Detaljregulering for Tunvoll – 13/35 og 70 mfl. – Plansak til 1. gangs behandling

Saksnummer: 066/24
Utval: Planutval

Dato: 04.06.2024

Figur 5: Utsnitt av plan for MUA (minste uteopphaldsareal)- vedlegg 7

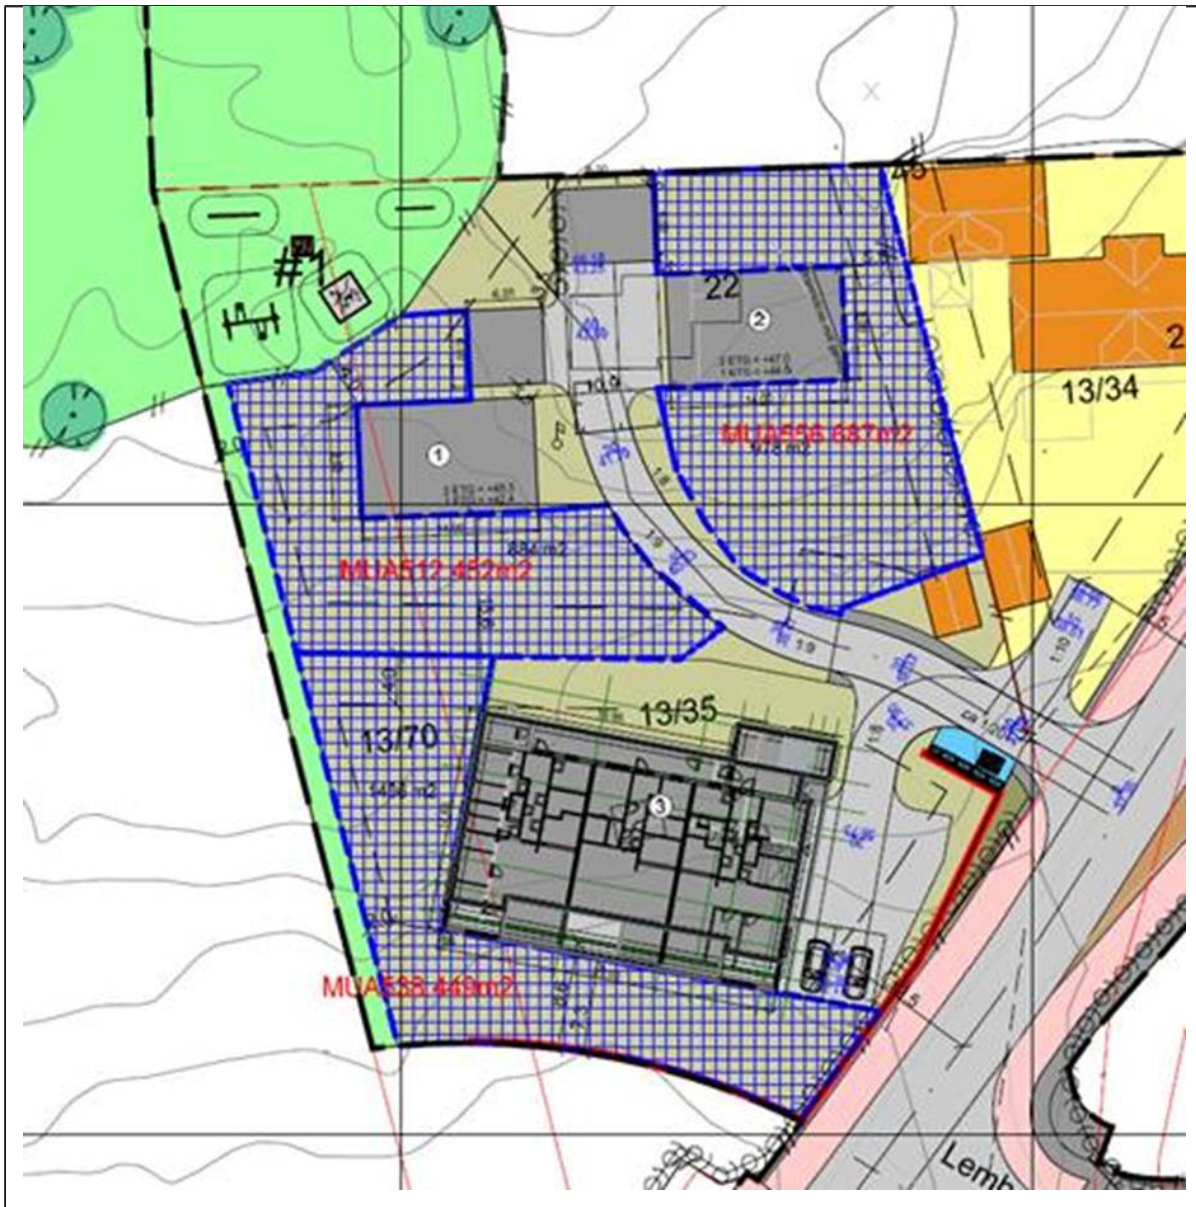
Vi er skeptiske til storleik og plassering av bygget, sett opp mot kvaliteten på uteopphaldsareala rundt det. Vi meiner ei lågblokk med seks bueiningar utløyser behov for større samanhengande uteareal enn det som er sett av her, dersom det skal fungere godt som fellesareal for alle bebuarar.

Figur 5 og vedlegg 7 viser at det er dryge 500m² tilgjengeleg fellesareal på bakkeplan for BK. Samla sett kan 500m² virke relativt stort, men utforming og plassering av arealet har mykje å seie. I dette tilfellet er arealet fordelt på ei smal stripe på ca. 7 meter i sør, plassert mellom garasjevegg og ein 2 meter høg støyskjerm, og eit areal av varierende breidde i skrånande terreng, under soveromsvindu, vest for bygget (jf. terrengsnitt i fig. 11).

Etter gjentekne merknadar og diskusjonar kring dette temaet, har ikkje forslagsstillar klart å vise at planforslaget legg til rette for desse kvalitetane og vår konklusjon er at bustadtyper med horisontaldelte bustadar i felt BK ikkje kan anbefalast. Vi anbefalar difor planutvalet å legg inn eit atterhald om bustadtype i føresegnene.

Med bakgrunn i vurderinga over er kommunedirektøren si tilråding at planforslaget for detaljregulering for Tunvoll – gbnr. 13/35, 70 mfl. blir sendt ut på høyring og vidare lagt ut til offentleg ettersyn, med atterhald om ei presisering i føresegn 4.2 om at *horisontaldelte bustadar ikkje er tillat.*

Figur 11: Terrengprofilar med planlagt lågblokk innafor BK. Sjå også vedlegg 6 for nærare beskriving og snitt. Syner terreng rundt lågblokk og planlagd støyskjerm (til venstre)

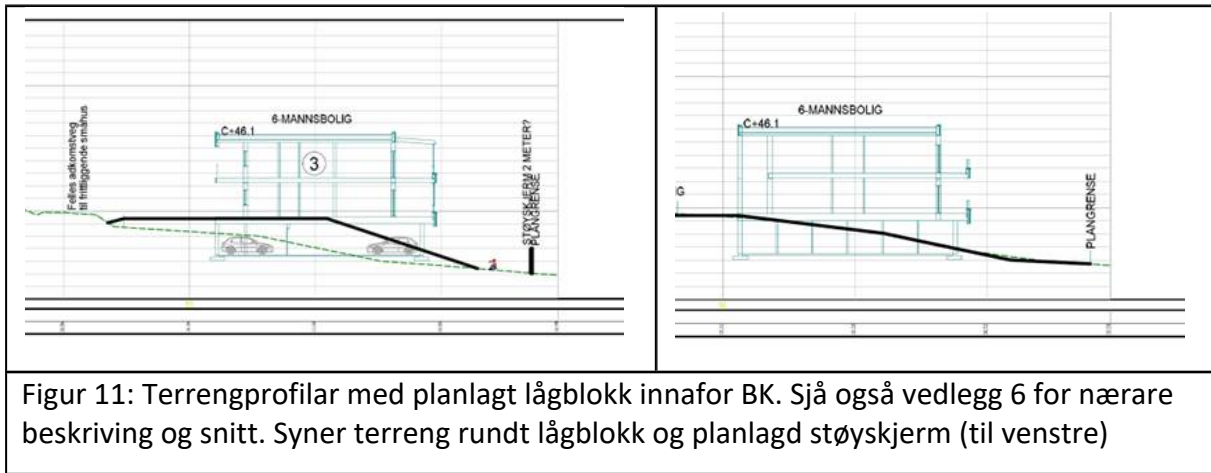
Med avgrensa privat uteopphaldsarea (for eksempel balkong) er det viktig å ha tilgang på eit større fellesareal der det er plass til alle, utan at ein må vere «saman». Det er vanskeleg å sjå at arealet rundt lågblokka gir godt nok rom for fleire grupper og ulike aktivitetar ein fineversdag – familiepiknik, grilling med vennegjengen, leik med barnebarna o.l.. Planavdelinga meiner difor at avsett areal både er for lite og for dårleg utforma for i praksis å kunne fungere godt til felles uteopphald.

Fig 13: Forslag til reguleringsplankart med fortausareal som er mogleg å opparbeid per i dag markert med blållilla, og dagens køyrebane markert som med grøn linje

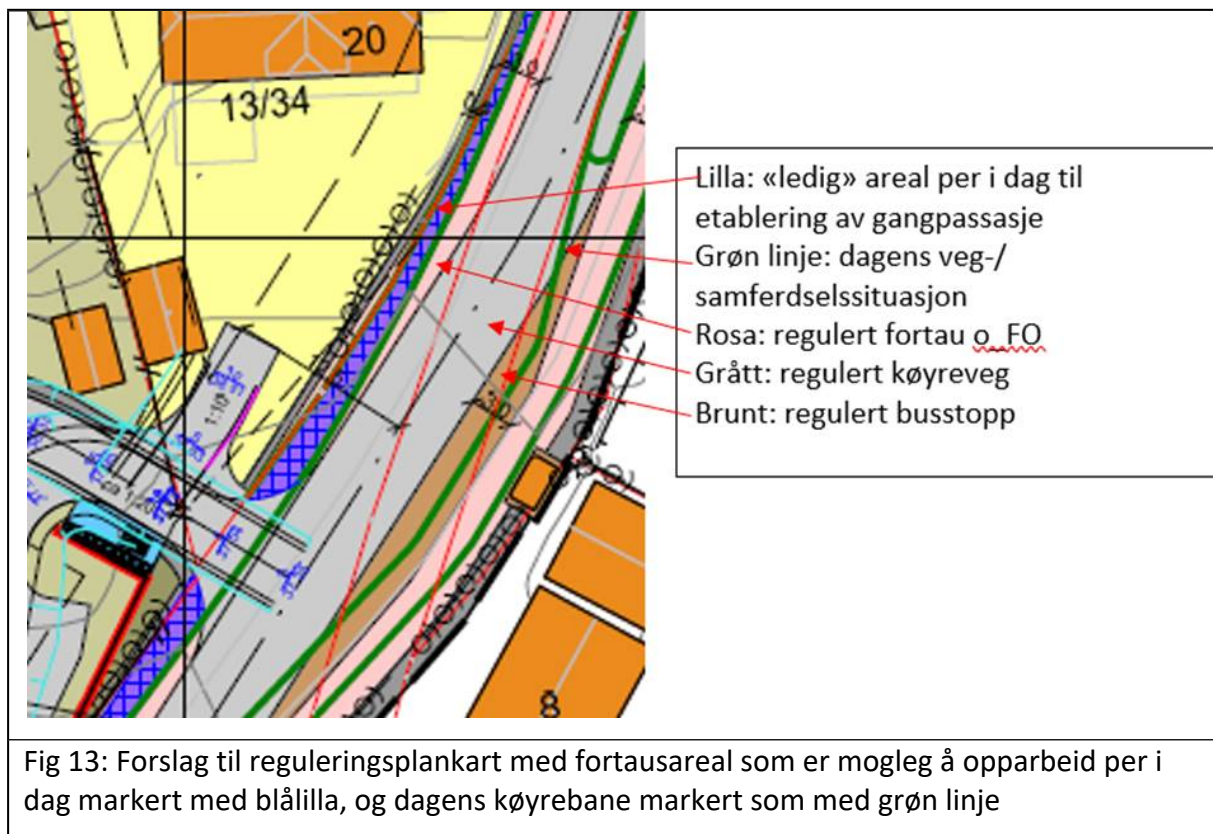
Då etablering av fortau i full breidde inneber flytting av Flisnesvegen austsover, er det ikkje sett krav om opparbeiding i tråd med regulering i denne planen. Det må gjerast i samband med ei større justering/oppgradering av heile vegsystemet i området.

Det er sett krav om etablering etter regulert breidde, der opparbeiding ikkje kjem i konflikt med dagens vegsystem, og elles skal det etablerast gangpassasje i den breidde som er mogleg ut frå dagens situasjon.

Ideelt sett skulle vegsystemet vore lagt om slik at eit fortau i full breidde var mogleg å etablere. Men vi ser at dette ikkje er rimeleg å krevje av ein plan på denne storleiken. Samla sett meiner vi at løysing med fortau, tilkomst og kryssingspunkt er gode nok ut frå føresetnadane, og bidreg til betring mot dagens situasjon.
